STADT LEVERKUSEN

Bebauungsplan Nr. 258/III "Schlebusch – zwischen Bergische Landstraße, Dechant-Fein-Straße und Gregor-Mendel-Straße (Pfarrzentrum)"

**Äußerungen zur frühzeitigen Beteiligung der Öffentlichkeit und der Behörden und sonstigen Trägern öffentlicher Belange gem. § 3 Abs. 1 und § 4 Abs. 1 BauGB sowie
Abwägungsvorschlag der Verwaltung mit Beschlussvorschlag**

Stand: 08.08.2022

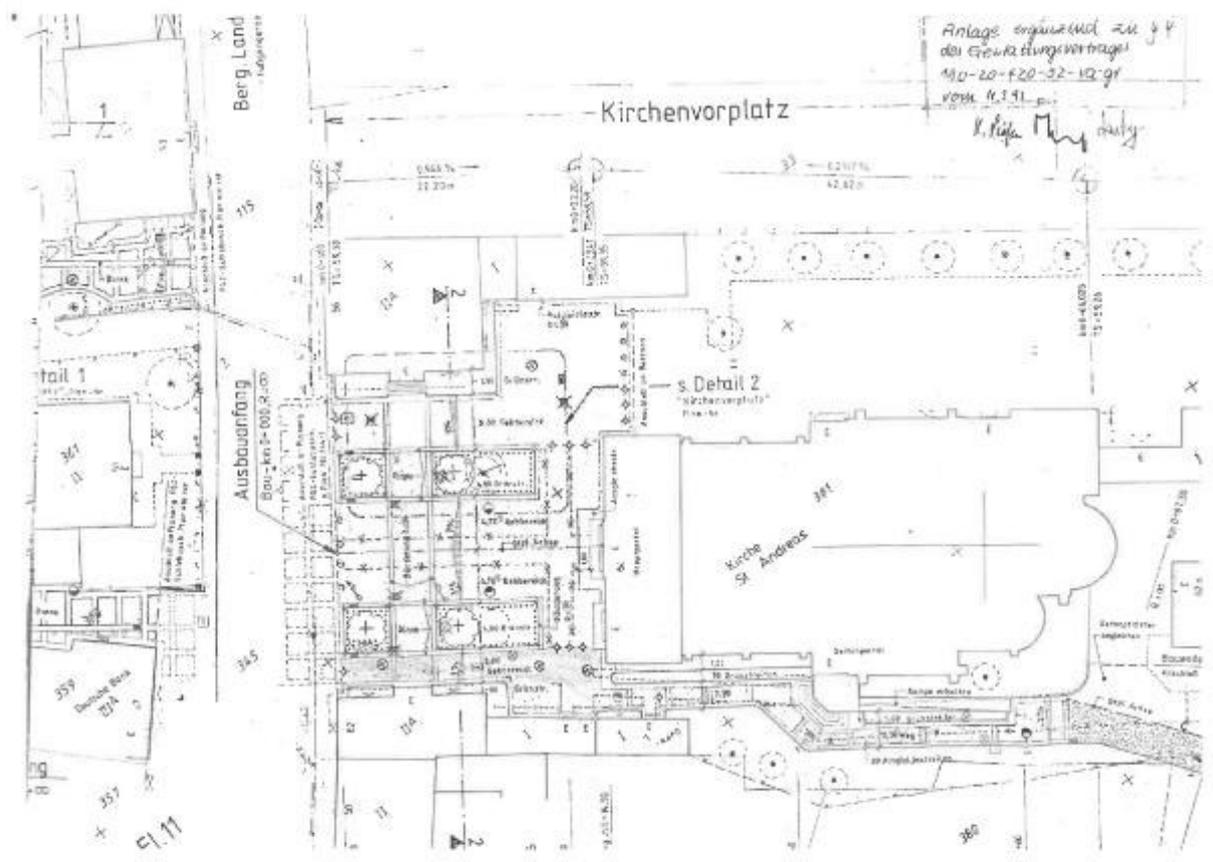
Es ist jedoch darauf hinzuweisen, dass ein 1993 geschlossener Gestattungsvertrag mit der Katholischen Kirchengemeinde St. Andreas besteht (Az. 190-20-420-32). Dieser gestattete der Stadt die einmalige Umgestaltung des Kirchenvorplatzes und räumt der Stadt ein allgemeines Gehrecht für den Verbindungsweg zwischen der Bergischen Landstraße und der Dechant-Fein-Straße. Der Bereich für den die Stadt die Verkehrssicherungspflicht übernommen hat ist im angehangenen Lageplan rot dargestellt.

Die Wegeführung bleibt grundsätzlich bestehen und ist so wie sie vertraglich geregelt ist in den Festsetzungen des Bebauungsplans enthalten. Von einer notwendigen Überarbeitung des Gestattungsvertrages ist deshalb derzeit nicht auszugehen. Über die Form der Ausgestaltung in Bezug auf Einzelheiten des Gestattungsvertrages werden im Rahmen der weiteren Freianlagenplanung Abstimmungen mit den entsprechenden Fachdienststellen erfolgen.

Festgesetztes Überschwemmungsgebiet HQ100
Hochwasserereignis, welches alle 100Jahre auftreten kann.

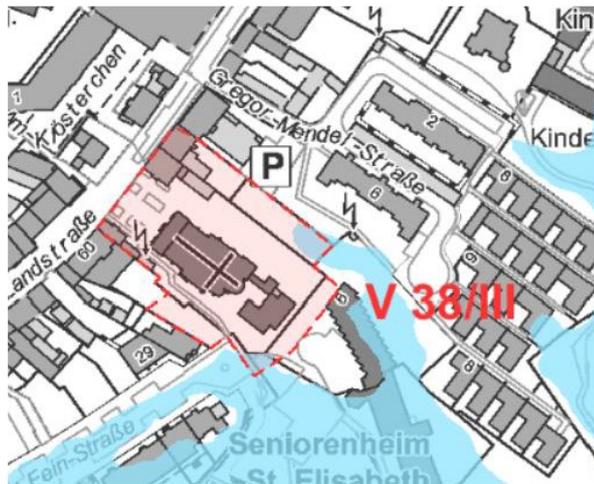
Der Baubereich befindet sich in unmittelbarer Nähe zur Dhünn, sodass ein geringfügiger Bereich des B-Planes im festgesetzten Überschwemmungsgebiet 100-jährliches Ereignis (s. Anlage 1) liegt.

Aus diesem Grund ist es sinnvoll, dennoch die Überschwemmungsgrenze im B-Plan aufzuführen bzw. einzutragen.

Das Plangebiet liegt teilweise innerhalb des Überschwemmungsgebietes für ein 100-jährliches Hochwasserereignis der Dhünn. Die Grenzen des Überschwemmungsgebietes wurden in den Bebauungsplan eingetragen. Die Baugrenzen für den Neubau des Pfarrzentrums wurden so festgesetzt, dass die Baumaßnahmen nicht in das Überschwemmungsgebiet hineinragen und demnach keine Ausgleichs- oder Schutzmaßnahmen erforderlich sind.
